KOMISIJOS DELEGUOTASIS REGLAMENTAS (ES) 2023/2048

2023 m. liepos 4 d.

kuriuo ištaisomos deleguotųjų reglamentų (ES) Nr. 626/2011, (ES) 2019/2015, (ES) 2019/2016 ir (ES) 2019/2018 nuostatos dėl oro kondicionierių, šviesos šaltinių, šaldymo aparatų ir prekėms tiesiogiai parduoti skirtų šaldymo aparatų energijos vartojimo efektyvumo ženklinimo reikalavimų

1) 4.1 punkto paveikslas pakeičiamas šiuo paveikslu:

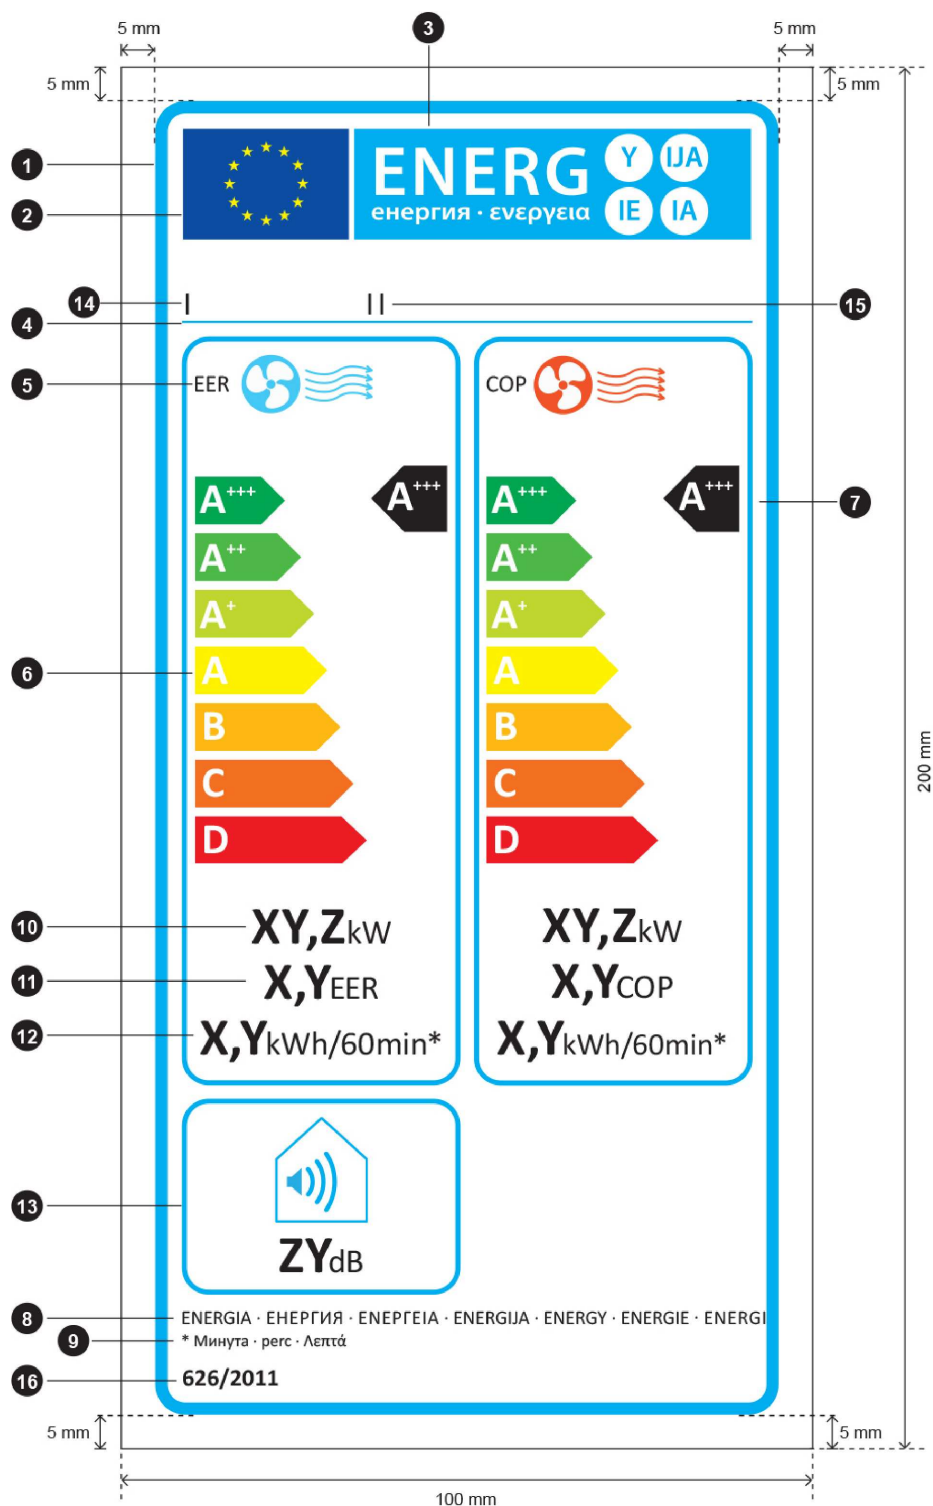
5) III priede paveikslai iš dalies keičiami taip:
